Modulo per la presentazione delle osservazioni per i piani/programmi/progetti sottoposti a procedimenti di valutazione ambientale di competenza statale

ID: Codice procedura (ID_VIP/ID_MATTM):10844

Impianto per la produzione di energia elettrica da fonte eolica, costituito da 6 aerogeneratori della potenza complessiva di 37,2 MW, un sistema di accumulo da 25 MW e relative opere connesse in località "Rempillo" nel comune di Pitigliano (GR).

ALLEGATO alle OSSERVAZIONI all' IMPIANTO EOLICO denominato REMPILLO nel COMUNE di PITIGLIANO (GR). Comp

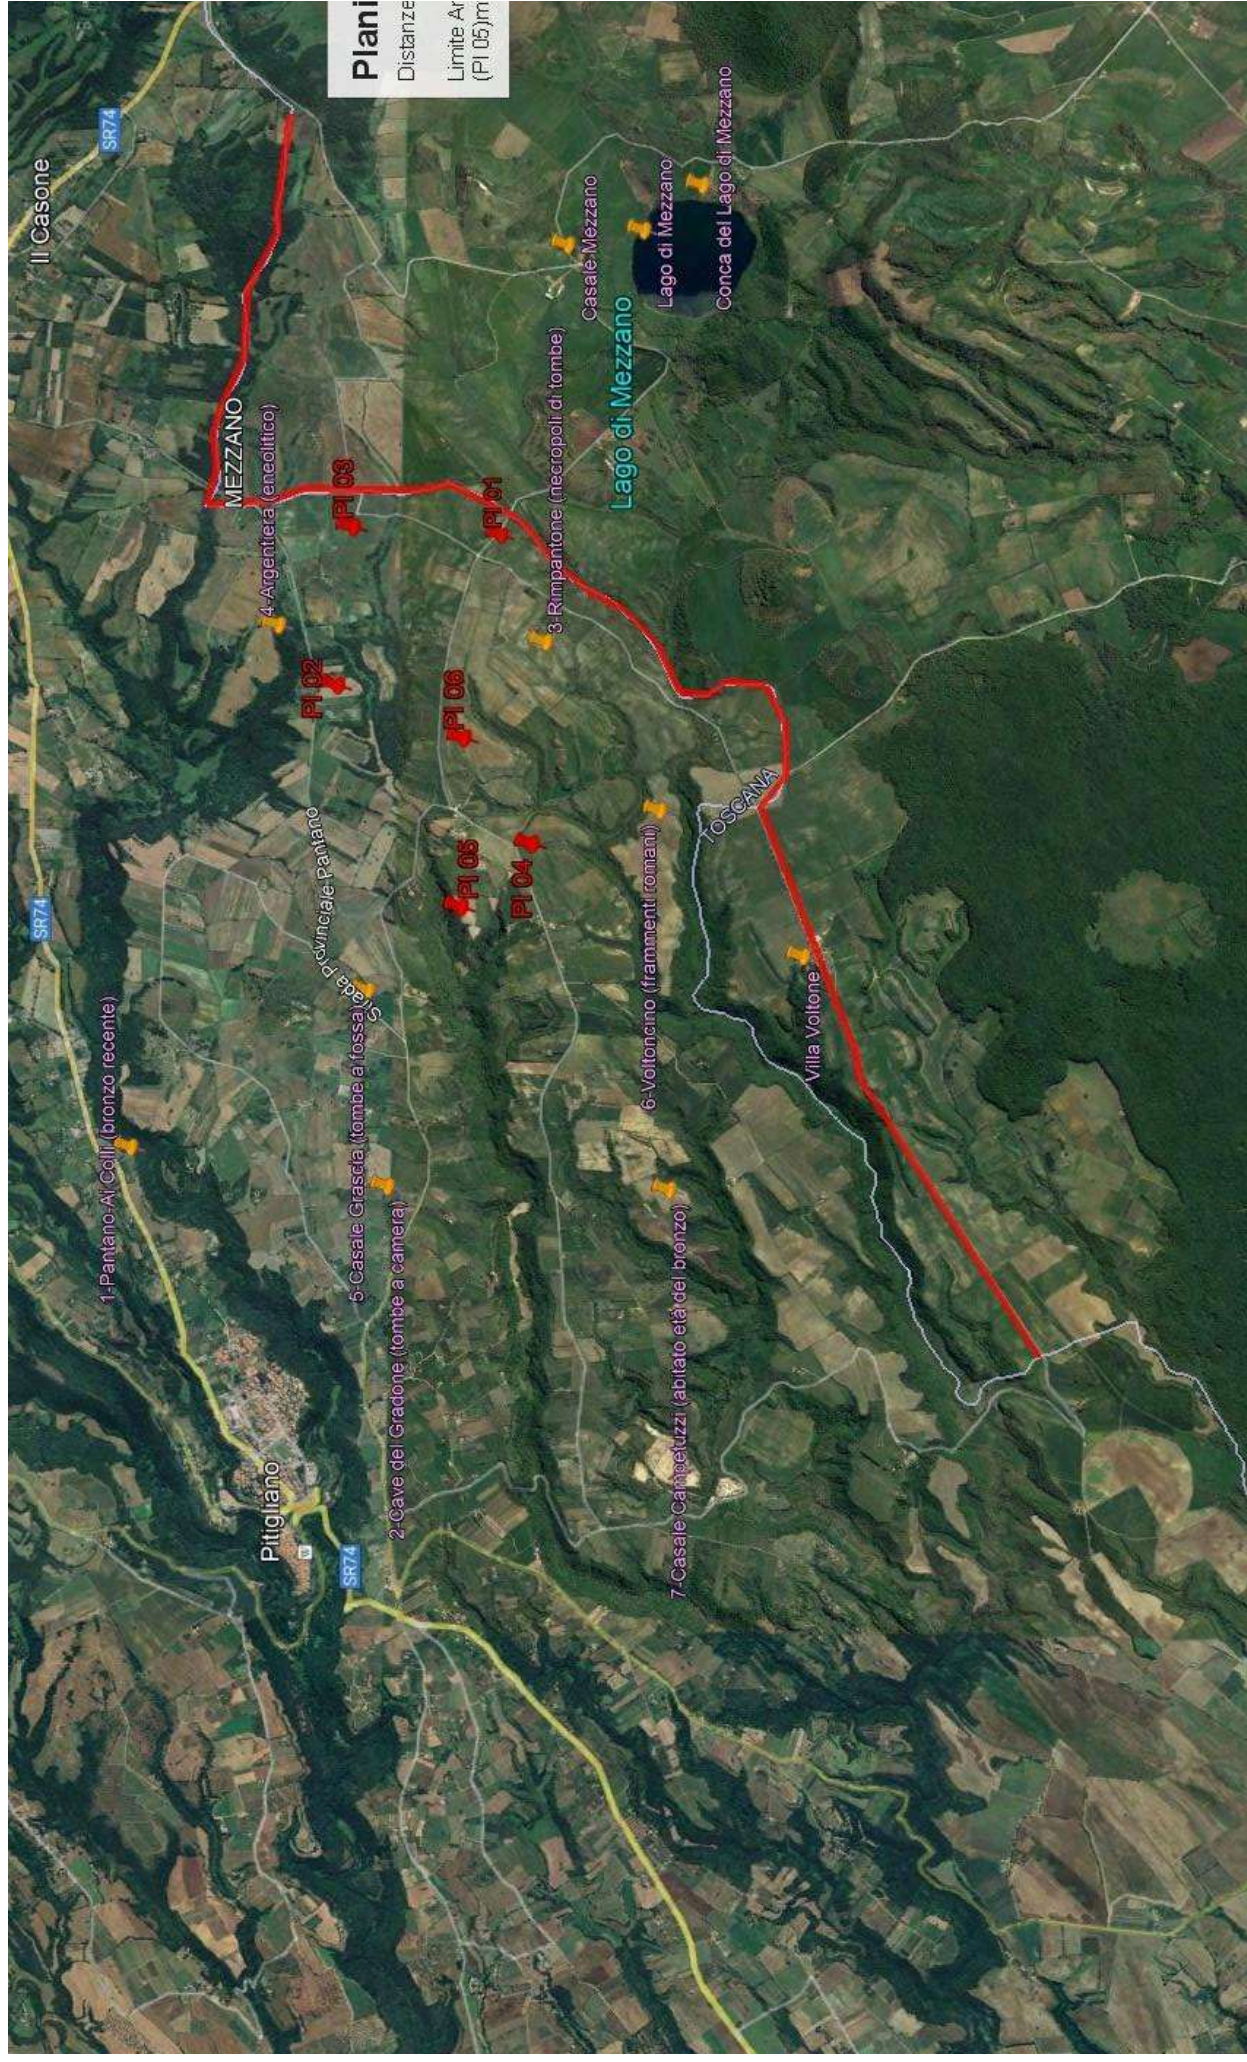
Alla luce del combinato disposto dal "vincolo sul patrimonio paesaggistico (artt. 136 e ss. e 142 del decreto legislativo n. 42/2004 e ss.mm.ii.) e sui beni culturali" (artt. 10 e ss. del decreto legislativo n. 42/2004 e ss.mm.ii.) e dal comma 8 lettera c-quarter del D.Lgs 191/2021 e ss.mm.ii si evince che, ad oggi, le aree in cui sono previsti gli insediamenti dei sei aerogeneratori dell'impianto eolico denominato "Rempillo" non sono idonee perché ricadono tutte all'interno della fascia di rispetto dei **beni paesaggistici di notevole interesse pubblico denominati "Conca del Lago di Mezzano e territorio circostante" (D.M. 22.05.1976)** comprendente anche il **vincolo "Selva del Lamone" (D.M. 22.05.1984)** tutelati **dall'art. 136 del Codice del Beni Culturali e del Paesaggio** e in particolare un aerogeneratori (P01) è a 100 metri dal primo vincolo citato e gli altri cinque compresi in una distanza massima tra 1 km e 2 km (vedi immagine n. 1 dell'ALLEGATO). Nella fascia di rispetto dei 3 km anche la porzione di vincolo rappresentato dalla Selva del Lamone che gode di altre importanti tutele in quanto Riserva Naturale regionale (L. 394/91 e L.R. 29/97), Zona di Protezione speciale (ZPS) insieme ai Monti di Castro collegati tra loro da una Zona di Conservazione Speciale (ZSC), il sistema fluviale Fiume Fiora-Olpeta. La Selva del Lamone oltre il vincolo paesaggistico di notevole interesse pubblico che la rende area non idonea all'installazione degli impianti FER anche nelle sue fasce di rispetto dei 3 km, gode di un'altra tutela che ne rivela l'importanza di area di importanza internazionale per l'avifauna IBA (012) che viene collegata all'altra IBA (099) Lago di Bolsena attraverso la ZPS Caldera di Latera e la ZSC Lago di Mezzano che insieme sono compresi nel vincolo paesaggistico "Conca Lago di Mezzano..." e verranno uniti dal nuovo vincolo paesaggistico "*Ambito paesaggistico, geologico e geomorfologico dell'orlo della caldera di Latera e delle sue pendici interessate dai centri eruttivi periferici*" (si veda a riguardo la proposta pubblicata sul sito del MIC in data 09/08/2023 e

l'immagine n. 2 dell' ALLEGATO) all'area di notevole interesse pubblico "Conca del lago di

Inoltre, la zona in cui insisterebbe l'impianto eolico industriale Rempillo è compresa nelle fasce di rispetto di 3 km di diversi beni archeologici tutelati dalla parte II del Codice dei Beni Culturali (vedi Allegato, immagine n. 3). Inoltre le pale P04 e P05 ricadono all'interno di un'area archeologica che la Proponente vorrebbe cancellare per il semplice fatto che non è riportata nel documento regionale ma nel documento provinciale come meglio dettagliato nell'Osservazione n. 5. Alla luce di quanto documentato appare chiaro quindi che la collocazione dell'impianto non ha tenuto conto alcuno dei vincoli dell'area nella quale è stato progettato e l'inserimento dell'impianto eolico nel paesaggio e sul territorio non è corretto (Allegato IV delle Linee guida nazionali di cui al D.M dello Sviluppo economico del 10.09.2010).

Paesaggistici; • Tavola ST1 – Risorse identitarie, sistemi e sub-sistemi territoriali e sub ambiti di paesaggio” . L’incompatibilità più pesante e più vistosa è quella che due aerogeneratori ricadono all’interno del perimetro dell’area archeologia ben documentata dalla proponente nella figura In Figura 2.3.1.1.a (estratto della suddetta Tavola QC4b) (pag 19). Si evidenzia che questa incompatibilità non si concretizzerebbe soltanto perché prevista dal PSC e dal Codice dei Beni Culturali ma anche da quanto previsto dall’art. 20 comma 8 lettera c quater del Decreto Legislativo n. 199 del 2021 e ss.mm.ii che definisce le aree non idonee all’installazione degli impianti FER.

Riservandoci di verificare l’esistenza o meno dell’area archeologica riportata nel PSC vogliamo ricordare che comunque le due “pale” P04 e P05 anche superando l’incompatibilità di non essere all’interno del perimetro di un bene culturale manterrebbero comunque la loro incompatibilità paesaggistica per i motivi ben argomentati nella nostra prima Osservazione quando abbiamo messo in evidenza come tutti e 6 gli aerogeneratori ricadendo nelle fasce

Analisi degli Impianti Eolici Esistenti e in Progetto

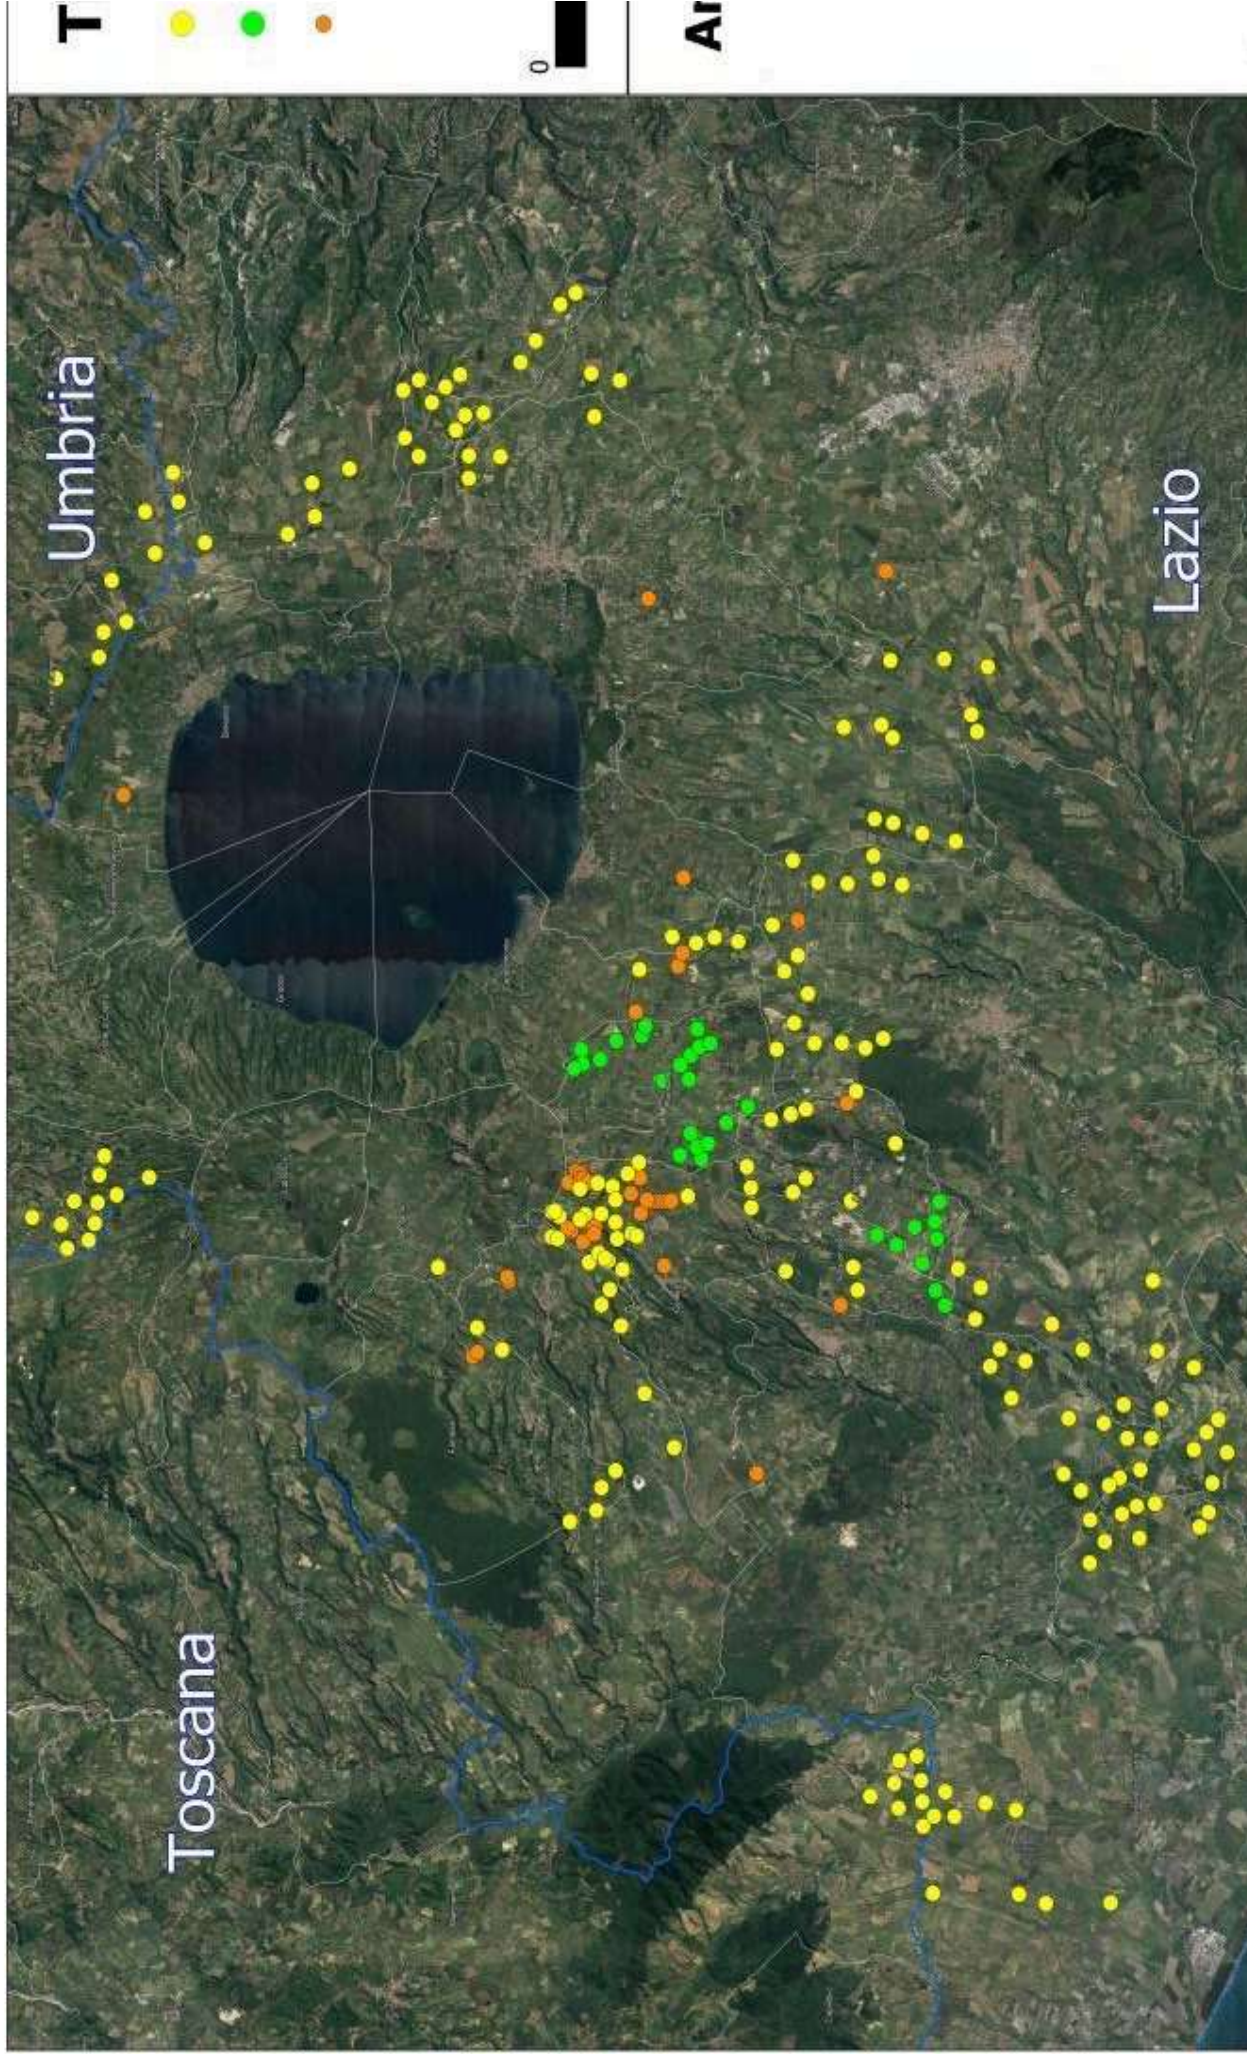
nn. 1 e 2 e crea anche degli impatti negativi anche sui beni naturalistici come verrà dettagliato nell'Osservazione n. 4. Inoltre andrebbe a sommarsi al già enorme cumulo di impianti eolici e fotovoltaici e geotermici che già creano una elevata criticità ambientale nella provincia di Viterbo e interferiscono anche con il territorio toscano come si può vedere dalle immagini nn. 4 e 5 dell'Allegato n. 1.
